ANALÝZA NÁVRHŮ A KONCEPCE ŘEŠENÍ NÁMĚSTÍ

rozbor všech zpracovaných studií na řešení dopravy a urbanistického řešení náměstí v Červeném Kostelci

Náměstí T.G.Masaryka v Červeném Kostelci
Koncepte architektonického a dopravního řešení

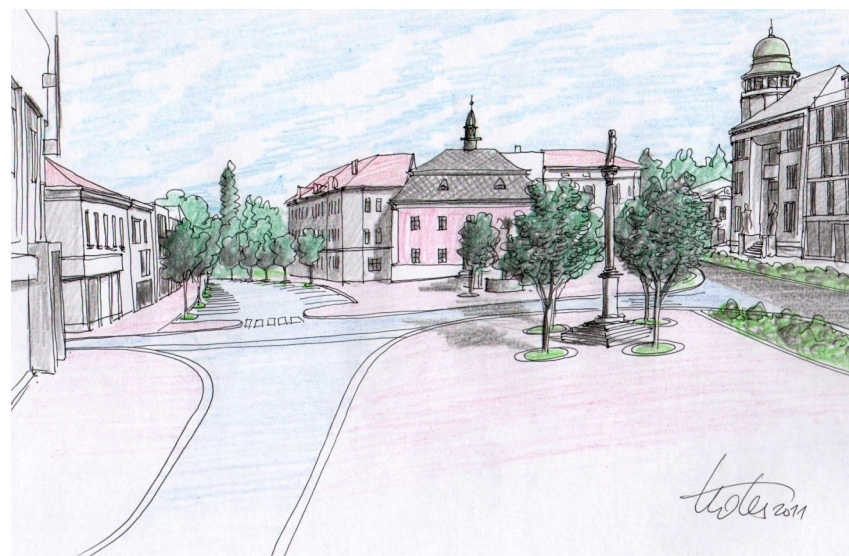
1. Zajištění kamiónů a další dopravní obsluhy vychází z normových hodnot vnitřních rádiusů, které jsou v návrhu splněny. Pro prověření dalších cílů musí být zpracováno dopravní řešení v rámci architektonické studie.

2. Krátkodobá parkovací místa jsou v plánu označena písmenem K

3. Před domy č.p.23,29 a 92 jsou navržena místa pro zastavení dopravní obsluhy a jsou označena písmenem D

4. Před domy č.p. 92 a 221 jsou navržena místa pro zastavení zásobování

5. Před domy č.p.31 a 1195 se jeví stání jako hůře realizovatelné, ale je možné takové místo zaměnit za plochu zeleně. Bude zahrnuto do další fáze projektu.

6. Podélné stání v ulici 5.května povede k dramatickému úbytku parkovacích míst v centrální části města. Přesto, že bude získána pouze šíře cca 5ti m, dosáhne úbytek téměř 2/3 všech navržených parkovacích míst. Pokud toto řešení odsouhlasí zastupitelstvo, bude upraveno v další fázi projektu. V rámci analýzy doporučujeme počet parkovacích míst zachovat a to kolmo, nebo šikmo k ose ulice 5.května.

7. Alej na jižní straně ulice 5.května doporučujeme zachovat. Za prvé proto, že nebude stínit ze severu novým fasádám, za druhé proto, že bude poskytovat stín zaparkovaným automobilům a chodcům, kteří tak budou více převedeni k nové zástavbě. Především však alej nebude púlit náměstí, ale bude jej uzavírat.

8. U objektu č.p. 829 záměrně rozšiřujeme ulici tak, aby vyhověla novým nárokům na prostorovou koordinaci. Tento odskok, který je v Červeném Kostelci častý navíc definuje více ulici jako místo, nikoli ulici jako koridor. Doporučujeme tento prvek zachovat.

9. Dimenze ulice 5.května je patrně největším sporem mezi naším návrhem a připomínkami městského architekta. Právě širší dimenze umožní městu využít lépe veřejné prostranství a získat pro centrální zónu města tolik potřebná parkovací místa bez rapidního úbytku zeleně, nebo ploch určených pro pěší. Šíře profilu této ulice není nikterak extrémní a reaguje na současné prostorové nároky, které se liší od šíře starších ulic. Šíře v nejužším místě u nároží radnice činí 21m, naproti tomu šíře ulice B.Němcové při ústí do náměstí u kostelní věže činí 22m, takže tato šíře není v

11. Sloučení zeleně na severní straně rovněž nedoporučujeme, protože širší chodník u budov je uvažován jako pojižděný pro zásobování. V případě zastavení vozidla zásobování tak zůstává pro pěší užší koridor chodníku bližšího silnici I/14. Využití této pěší komunikace vidíme také v zimním období.

12. Stávající upravené přechody a místa pro přecházení je možné zachovat pouze částečně. Místo pro přecházení u radnice bude beze změny. Vzhledem k úpravě tvaru křižovatky však musí být upraven přechod u kostela a to buď do pozice, kde je již navržen, nebo do pozice vyznačené červenými přerušovanými čarami. Zde by bylo možné znovu vytvořit také ochranný ostrůvek. Přechod však přímo nenavazuje na prostor náměstí.

13. Respektování rozptylového prostoru před bočním vstupem do kostela je zásadní a správná připomínka. Spolu s ní přesunujeme rovněž stávající mariánskou plastiku zpátky do středu náměstí. Kolem kostela zachováváme návrh k podrobnějšímu samostatnému řešení žlutě vyznačenou plochu jako zahradní charakter prostoru při náměstí.

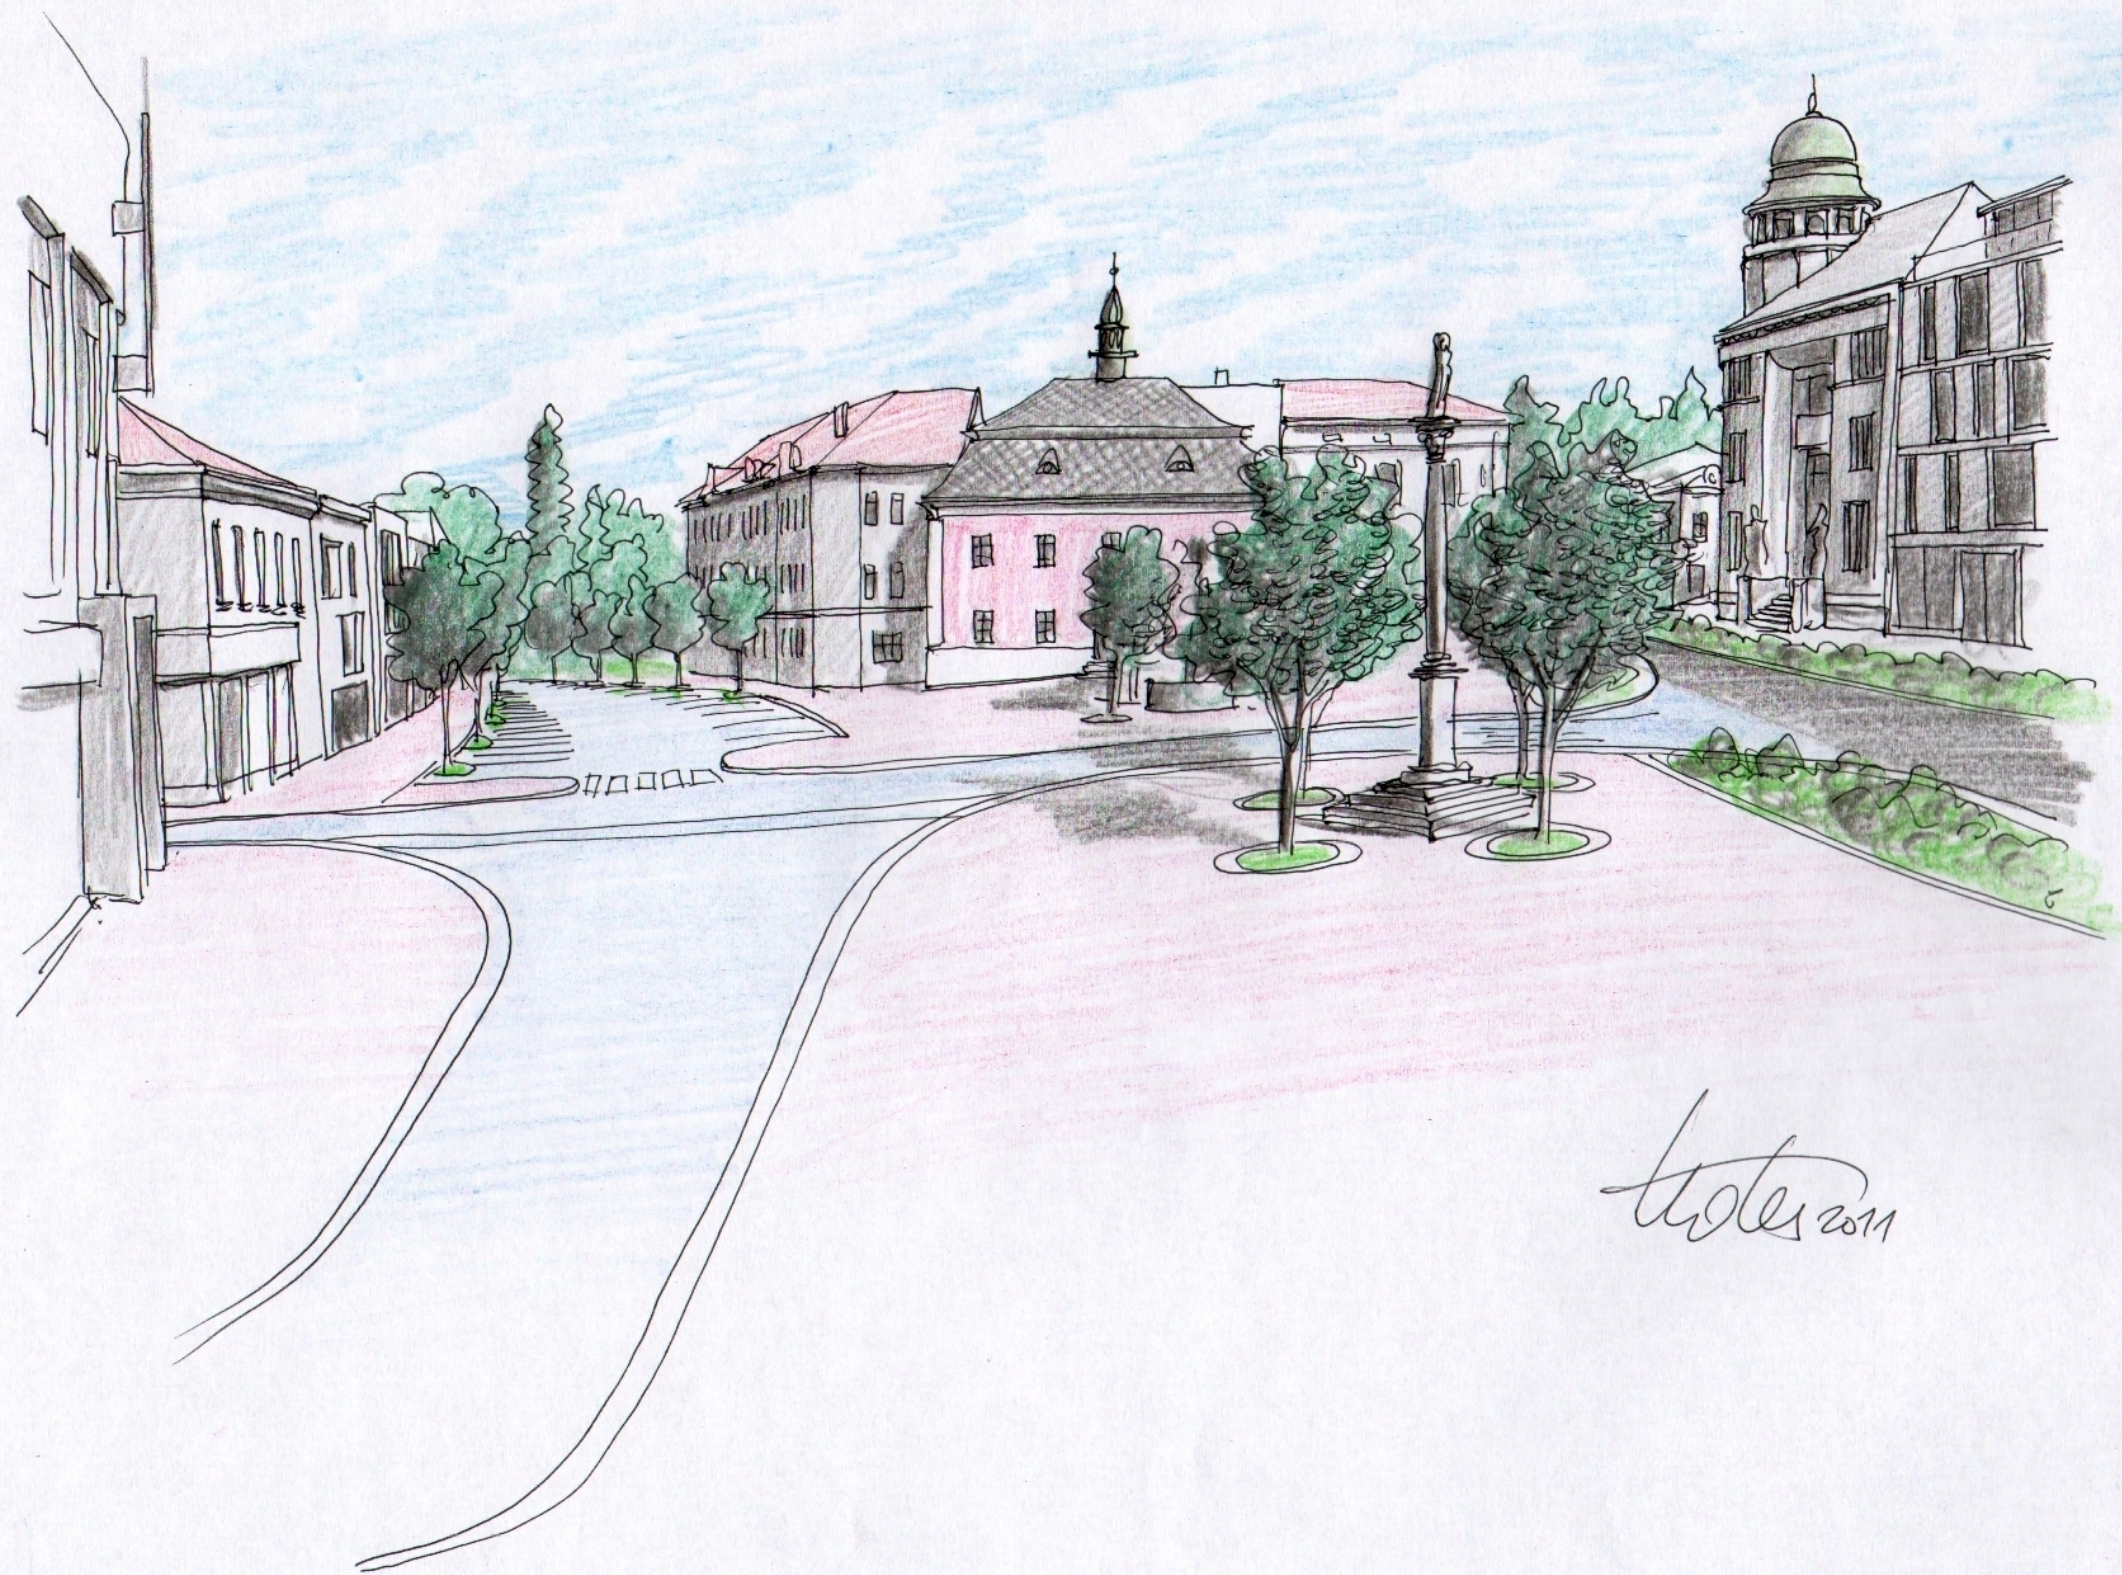
1. Zajištění kamiónů - zde byl upraven výjezd z ulice Manželů Burdychových tak, aby na náměstí byla zpevněná komunikace šířkově přizpůsobena obousměrnému provozu v nejmenší možné šíři. Tato širší komunikace je dále nepoužitelná vzhledem k šířkovému uspořádání staveb v ulici Manželů Burdychových. Tato ulice by měla být řešena jako jednosměrná, ale v současné době tato úprava není možná a tak je návrh v prostoru náměstí upraven na obousměrný provoz. Vlečné křivky na křížení odpovídají dopravní zátěži nákladními vozy. Vozovka je navržena v jedné úrovni s plochou vymezenou pro pěší tak, aby nevytvářela žádnou bariéru.

2. Krátkodobá parkovací místa jsou na náměstí označena písmeny PP. Tedy parkování placené. Zde je možné doporučit běžný parkovací automat, nebo parkovací kotouče. Celkem se jedná o 24 parkovacích míst, z toho jsou čtyři místa pro imobilní PIP.

3. Před domy č.p.23,29 a 92 jsou navržena místa pro zastavení dopravní obsluhy a jsou označena písmenem PZ.

4. Před domy č.p. 92 a 221 jsou navržena místa pro zastavení zásobování a jsou označena písmenem PZ.

5. Před domy č.p.31 a 1195 jsou navržena místa pro zastavení dopravní obsluhy a jsou označena písmenem PZ.

6. Na základě dohody byla kolmá stání v ulici 5.května zachována. Poloha ulice byla ale celkově přepracována. Za zúžením bude podélné stání realizováno na levé straně při výjezdu z náměstí. Celá ulice tak mohla být zúžena a odskok navazující na stávající zástavbu tak byl minimalizován.

7. Alej na jižní straně ulice 5.května bude zachována. Bude doplněna kratší alejí také na severní straně. Stromořadí bude realizováno tak, aby zasahovalo do plochy parkoviště, nikoliv do plochy chodníku. Každý jeden strom zaujímá místo jednoho parkovacího stání. Mezi stromy jsou

8. U objektu č.p. 829 je odskok ulice zachován, ale díky přesunu parkovacích míst je výrazně menší a představuje plochu štítové zdi o šíři 3,4m.

9. Dimenze šířky ulice 5.května činí v místě nároží radnice 21m čímž odpovídá šíři ulice mezi domem č.p.163 a kostelní věží.

11. Sloučení zeleně na severní straně náměstí je zapracováno do konečného návrhu.

12. Stávající upravené přechody a místa pro přecházení je možné zachovat pouze částečně. Místo pro přecházení u radnice bude beze změny. Vzhledem k úpravě tvaru křižovatky však musí být upraven přechod u kostela dle konečného návrhu.

13. Respektování rozptylového prostoru před bočním vstupem do kostela je zásadní a správná připomínka. Spolu s ní přesunujeme rovněž stávající mariánskou plastiku zpátky do středu náměstí. Kolem kostela zachováváme návrh k podrobnějšímu samostatnému řešení žlutě vyznačenou plochu jako zahradní charakter prostoru při náměstí. Tento prostor je obohacen návrhem elipsového uspořádání prostoru kolem kostela s možným osazením 14ti zastavení křižové cesty.
